SITUACE PROPUSTI
M 1 : 100

PŘÍČNÝ ŘEZ V OSE KOMUNIKACE (KOLMO NA PROPUSTEK)
M 1 : 100

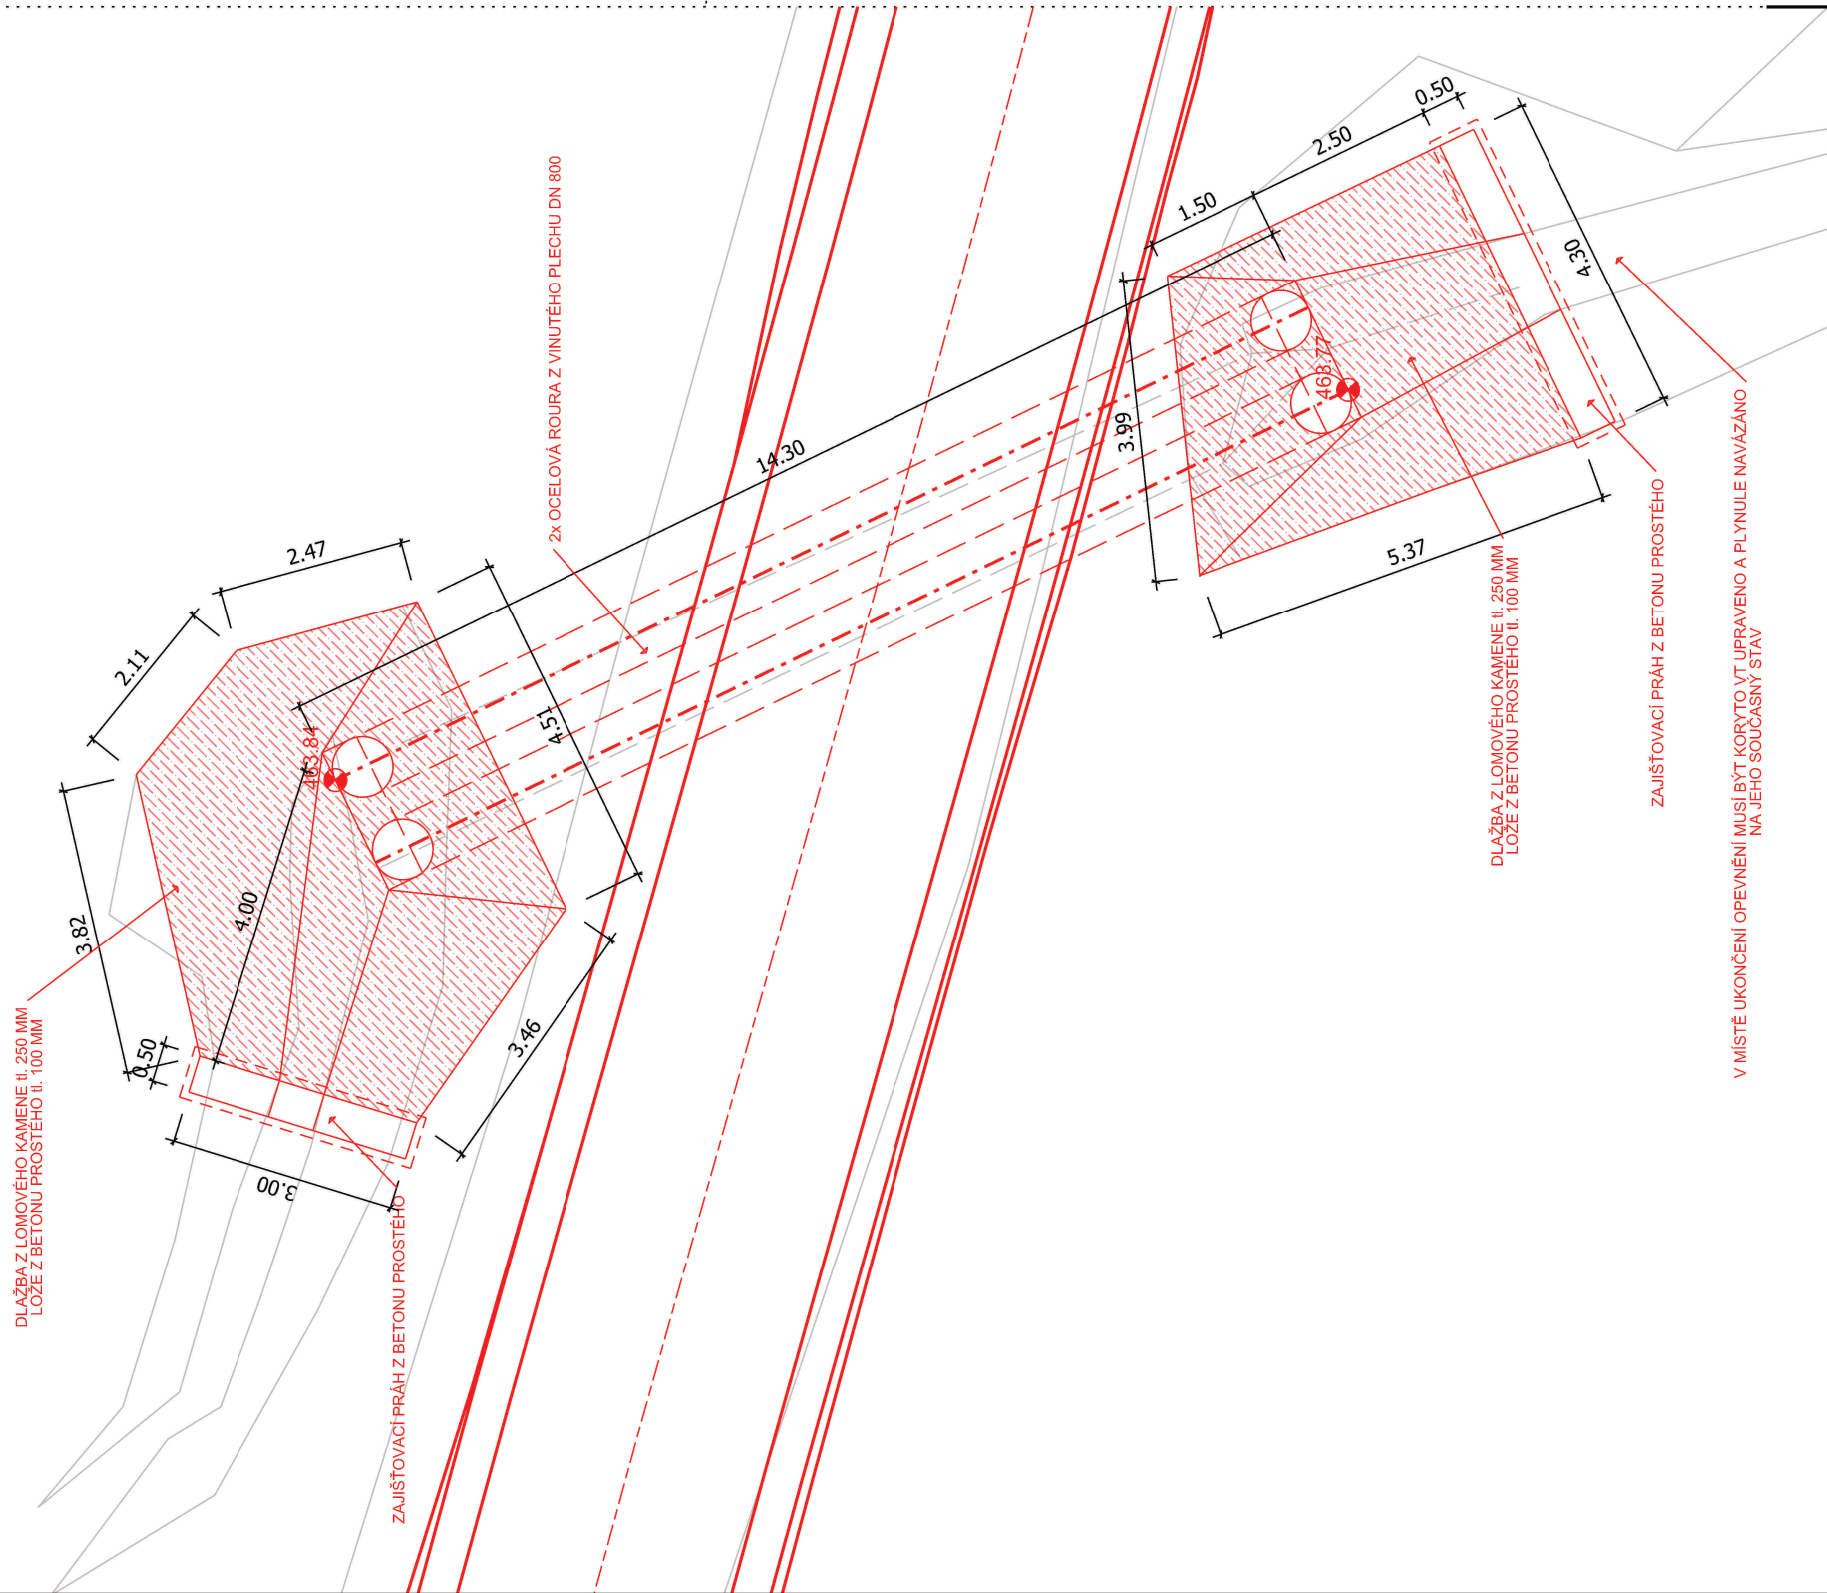
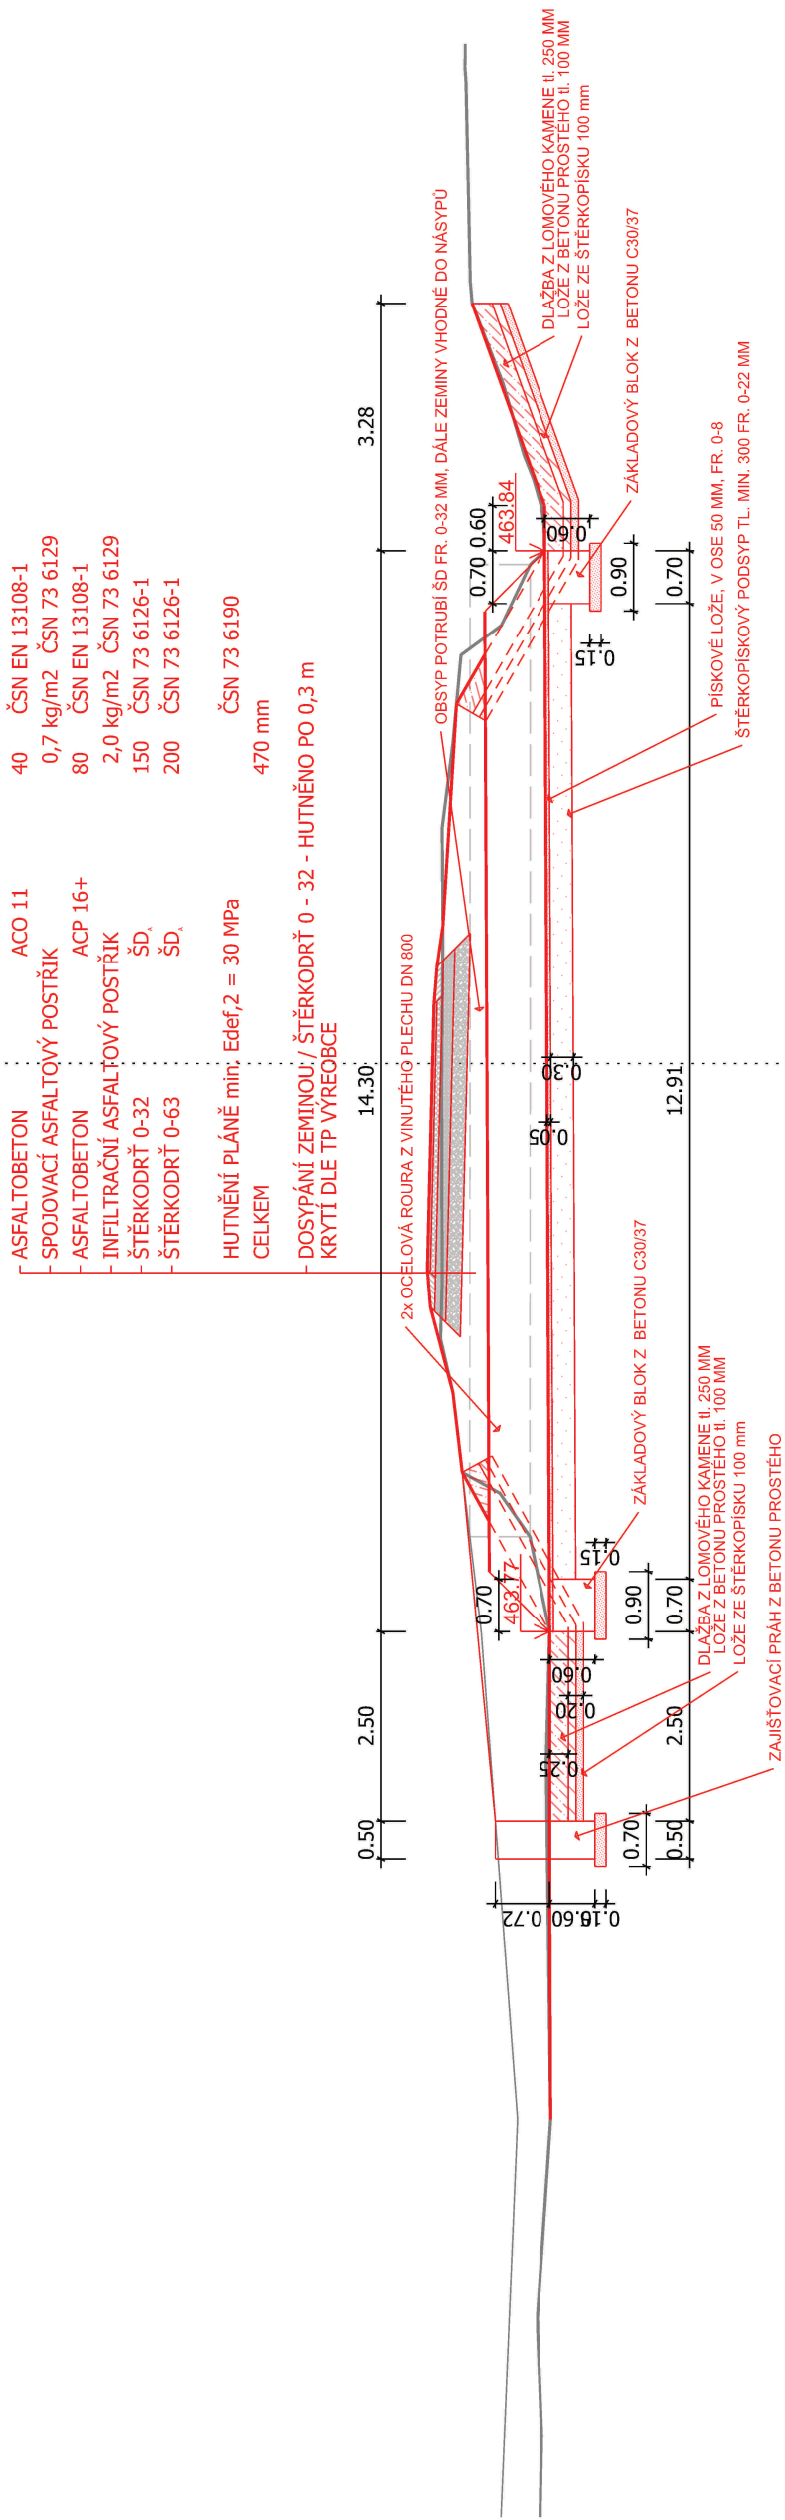
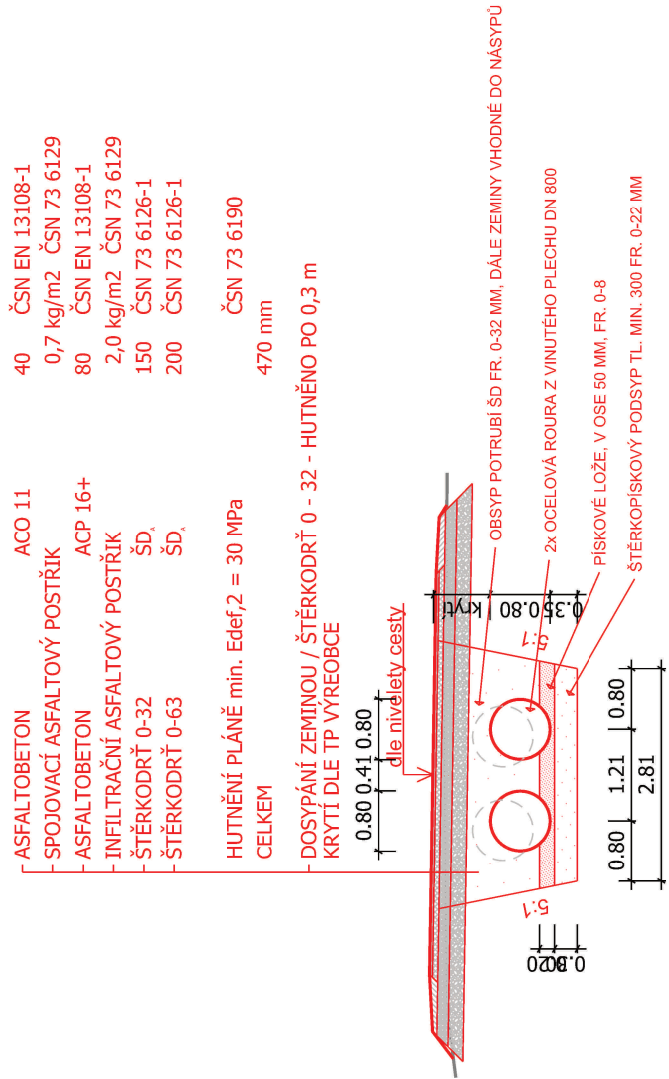
Z důvodu změny v doprovodném cestním příkopu, jsou použity průměry rour DN 800, které jsou dostačující. Ze stejného důvodu došlo i ke změně nutné délky propustku.
